Nota van beantwoording zienswijzen

Projectplan en m.e.r.- beoordeling waterberging en beekherstel de Run Grootgoor

behorend bij DB-voorstel Z58139 / B437 d.d. 9 juli 2019

Figuur 1: A). Ontwerp projectplan. B). Definitief projectplan.

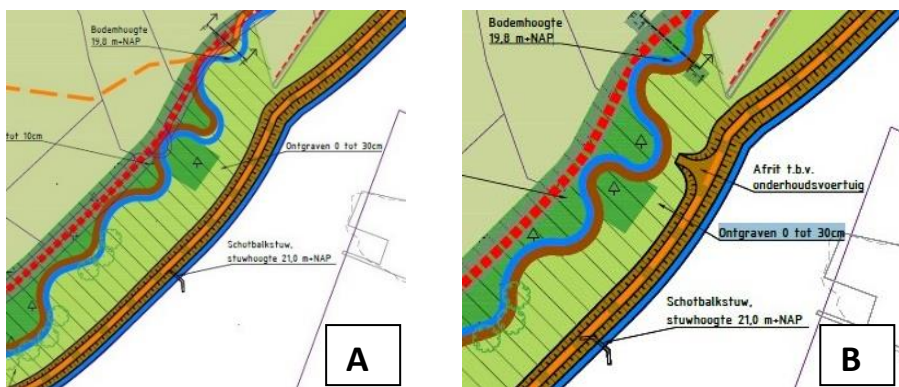
Wijziging 2: Afrit kade t.b.v. onderhoud en toegangsverbetering bospercelen

Op- en afrit vanaf de kade naar het onderhoudspad.

Voor de duidelijkheid is er vanuit de kade een afrit/ontsluitingsweg op de maatregelkaart ingetekend.
